" MODIFICACIONES PUNTALES NORMAS
SUBSIDIARIAS SAN BARTOLOME "
MODIFICACIONES Nº2 A LA Nº30

NORMAS SUBSIDIARIAS DE PLANEAMIENTO MUNICIPAL DE
SAN BARTOLOMÉ DE LANZAROTE
MODIFICACIONES PUNTUALES Nº2 A Nº30
DOCUMENTO APROBACIÓN DEFINITIVA
DICIEMBRE 1997

A.- MEMORIA.

MODIFICACION PUNTUAL Nº9

MODIFICACION N° 9 - NUCLEO DE SAN BARTOLOME
 MODIFICA: ZONA ORDENANZA Z-1. DELIMITACION Z-0
 ALINEACION DE LA PROLONGACION DE LA CALLE SERENO

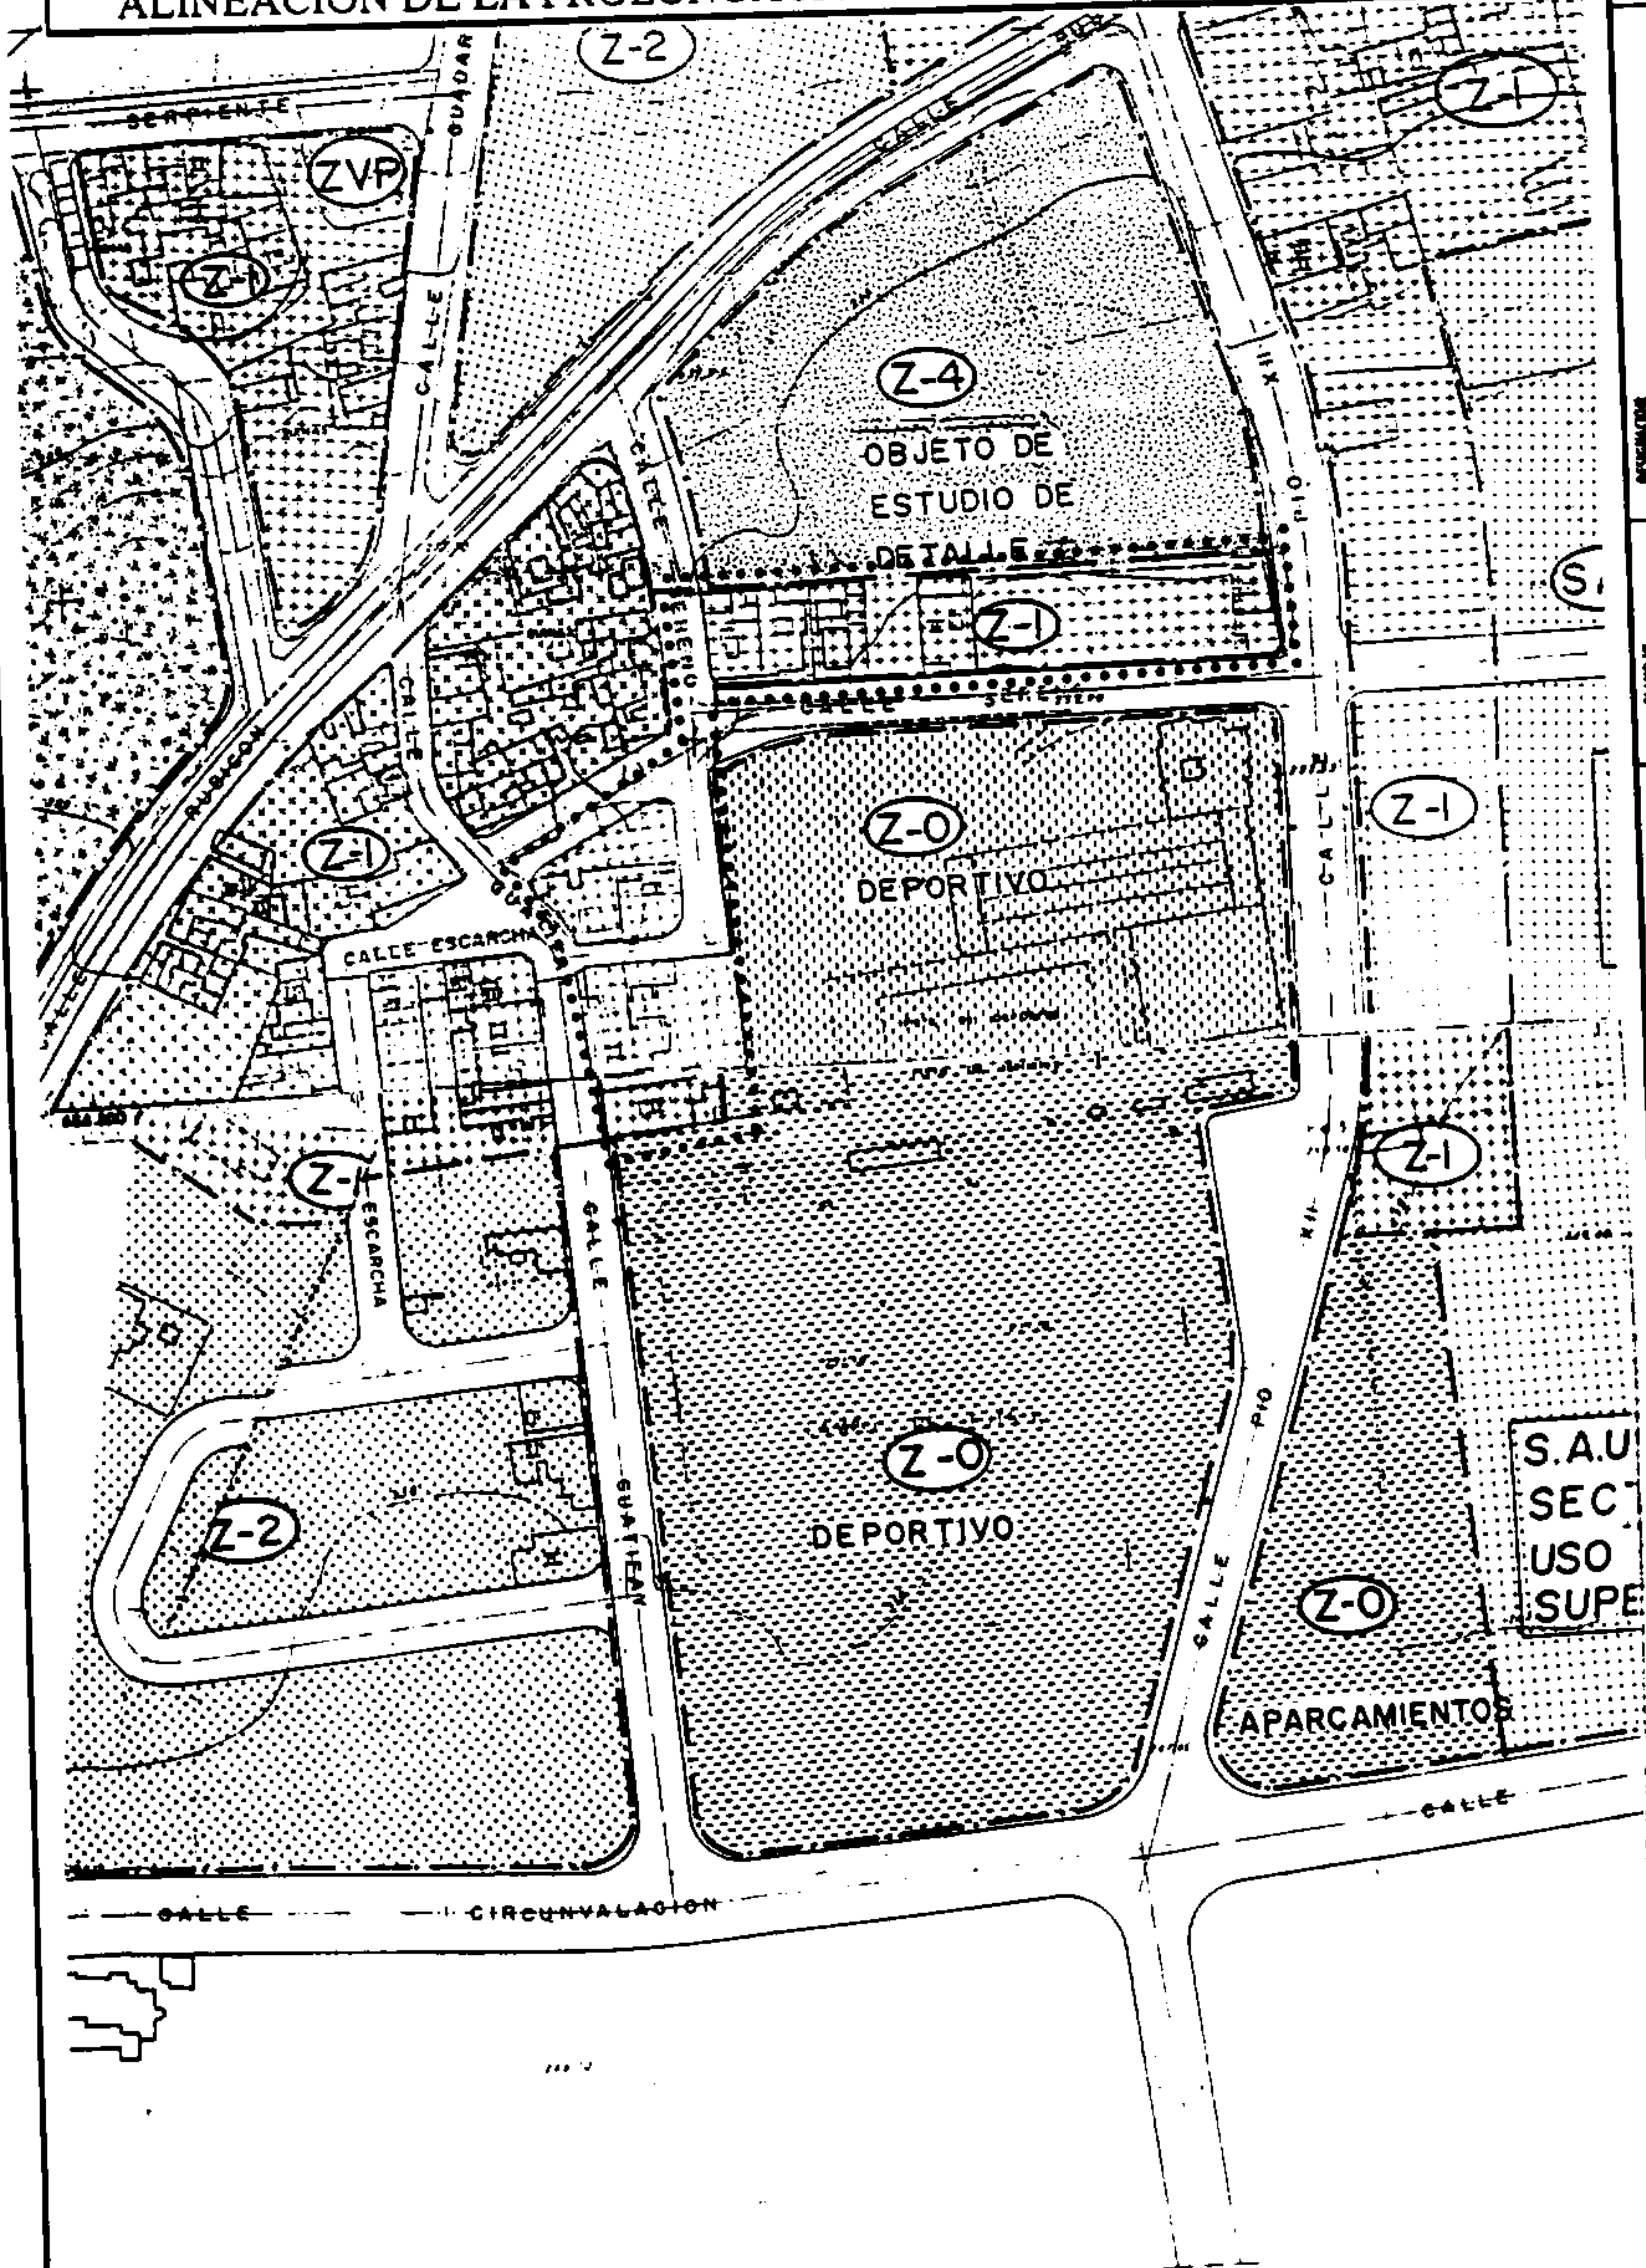
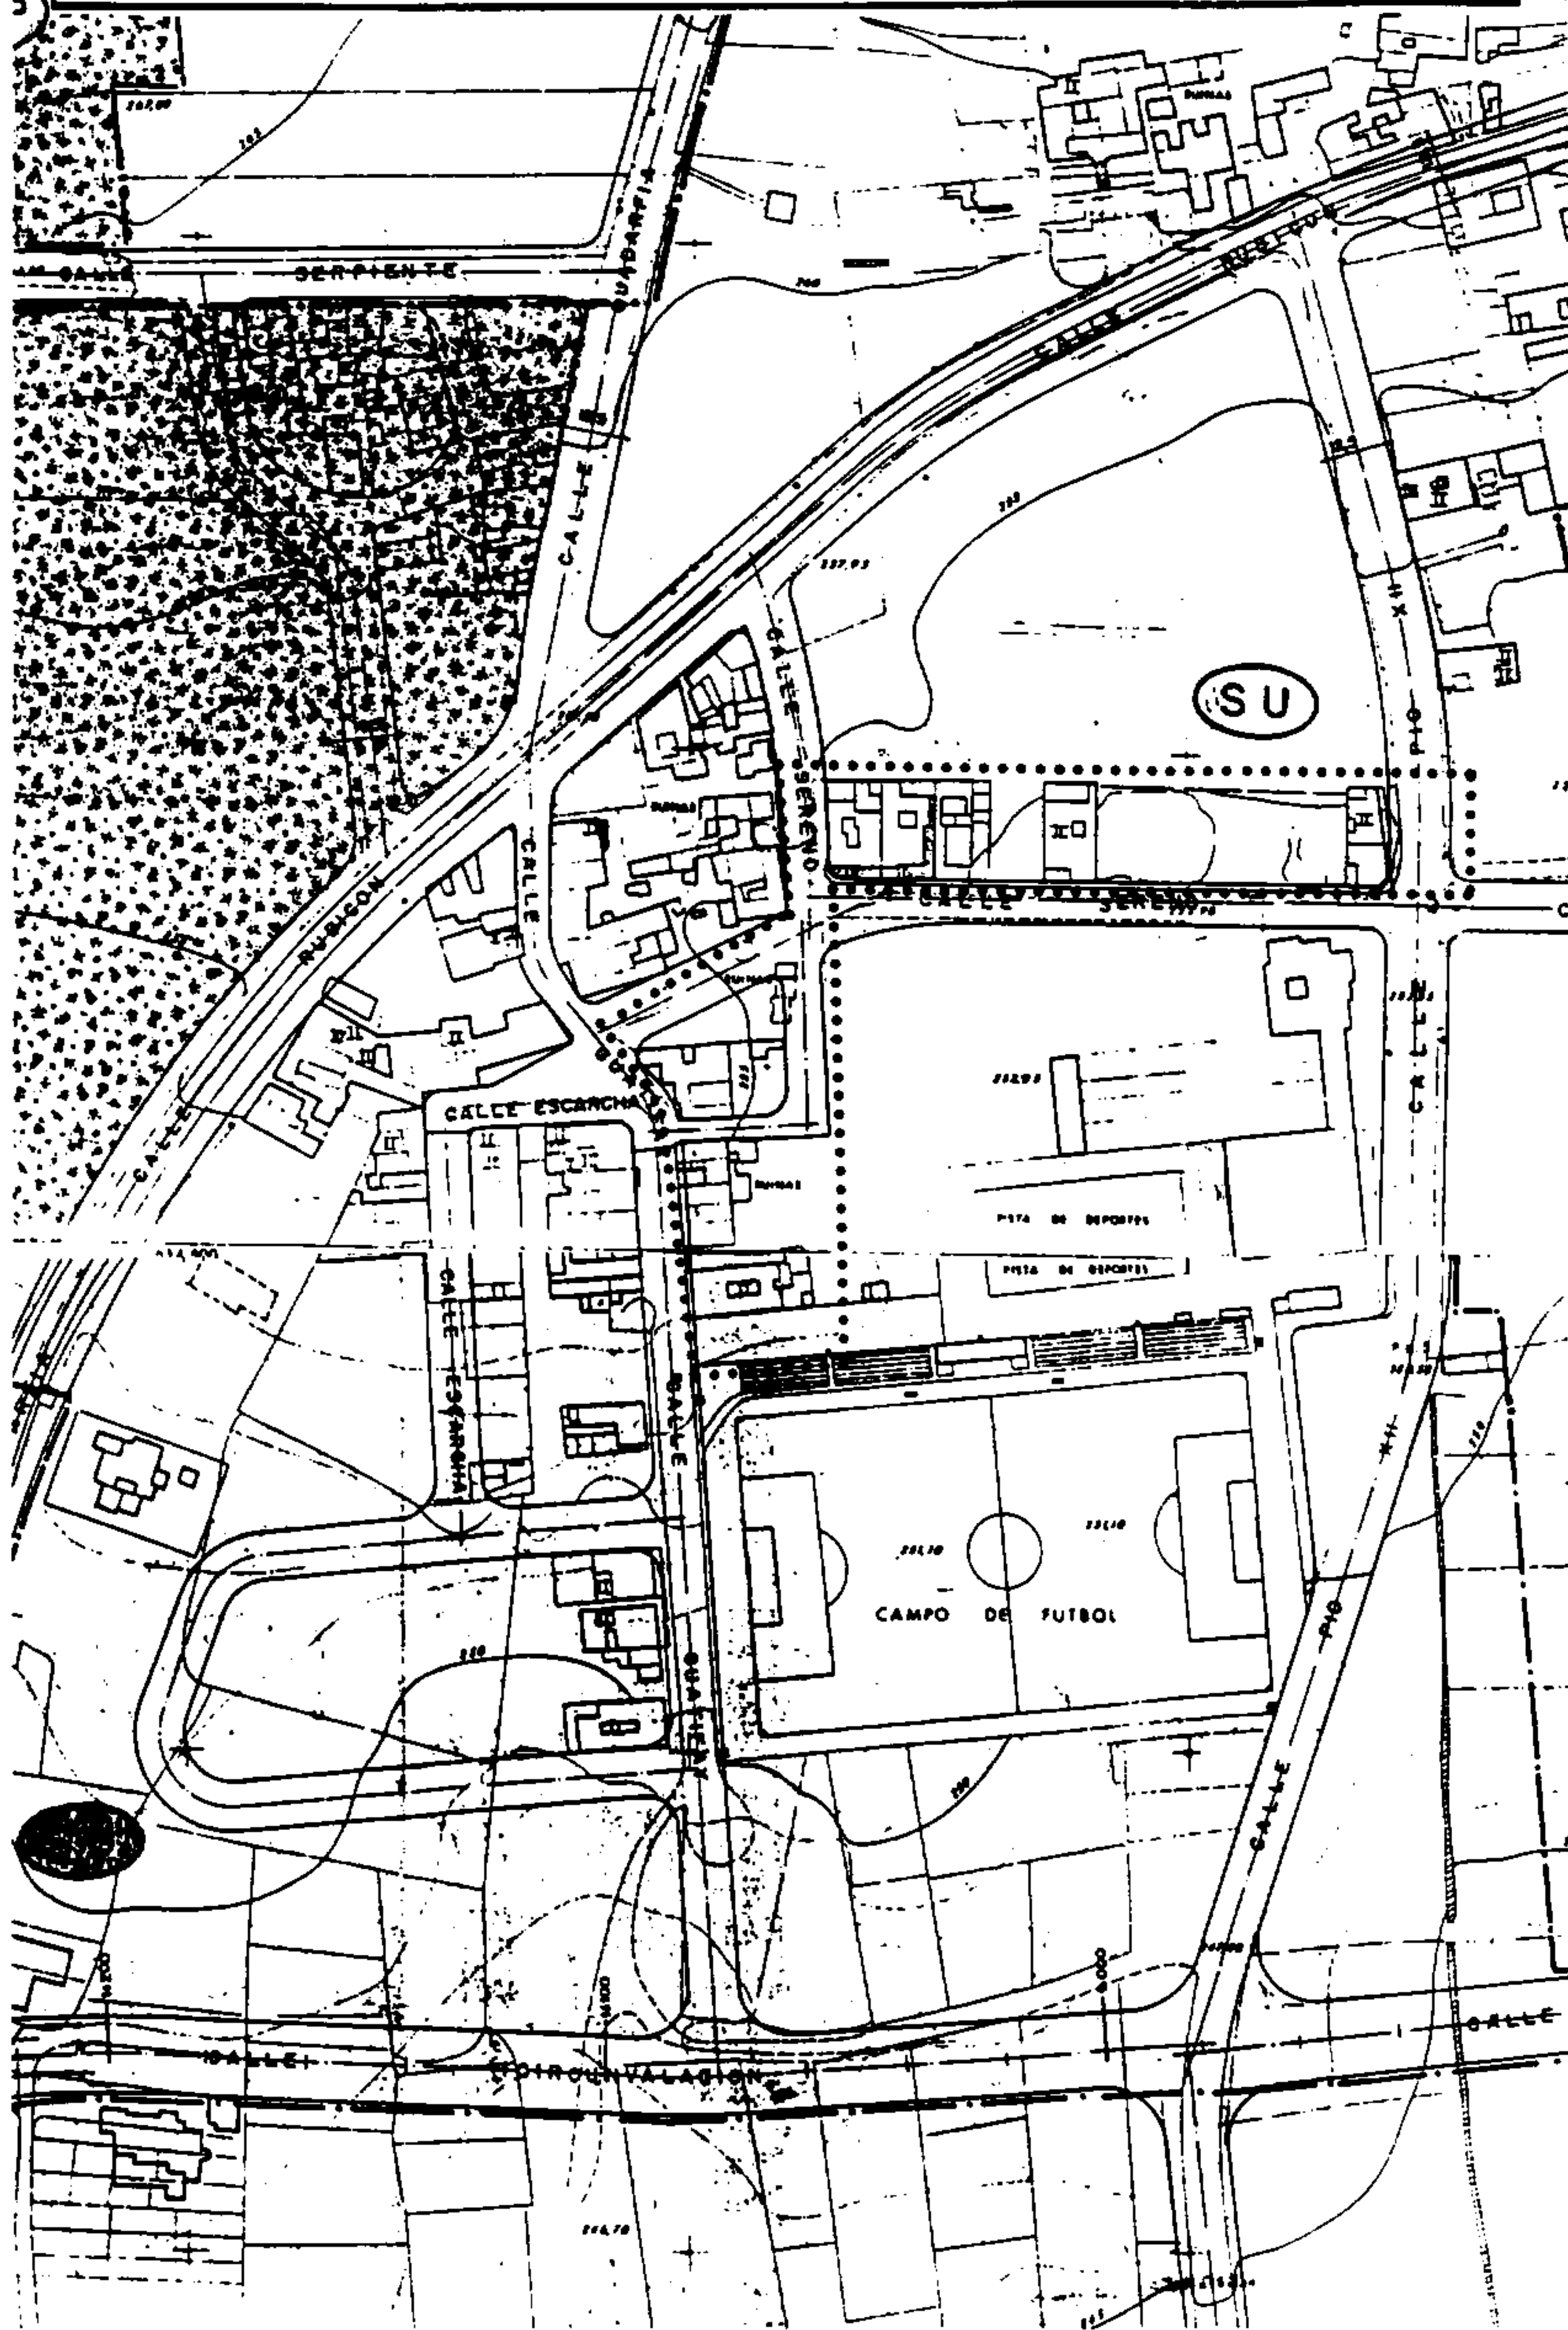
Se propone, modificar la ordenanza de aplicación a las parcelas situadas al Norte de la calle Sereno.

Recoger las alineaciones actuales de la manzana que delimitan las calles Sereno, Escarcha y Guanapay.

Se propone que las parcelas situadas al Sur de la manzana delimitada por las calles Rubicón, Sereno y Pío XII y que dan frente a la calle Sereno, tengan la calificación de Suelo Urbano con Ordenanza ZONA 1.

Asimismo se propone modificar las alineaciones de la manzana delimitada por las calles Sereno y Guanapay, recogiendo la calle existente prolongación hacia el Sur de la calle Sereno y con salida hacia el Oeste y uniendo dicha calle con la calle Guanapay.

La modificación de la Ordenanza de aplicación no tiene otro fin que ajustarse a la realidad, ya que, previamente a la aprobación de las NN.SS. se ha permitido su desarrollo aplicando la Ordenanza de Zona 1 en más del 50% del área. Esto se ha producido con anterioridad a la Aprobación Definitiva de las Normas, por tanto se justifica la adopción de esta Ordenanza, ya que la que la asignada difícilmente sería aplicable.

La modificación de alineaciones de calles se justifica por la necesidad de ajustar estas a la realidad ejecutada.

La Modificación Puntual nº9 supone por un lado la modificación de la ordenanza de aplicación en un área de 2.300 m², que pasaría de Zona 4, con una edificabilidad 0,25 m²/m², a Zona 1, con edificabilidad 1,70 m²/m². Por otro lado, la nuevas calles que se
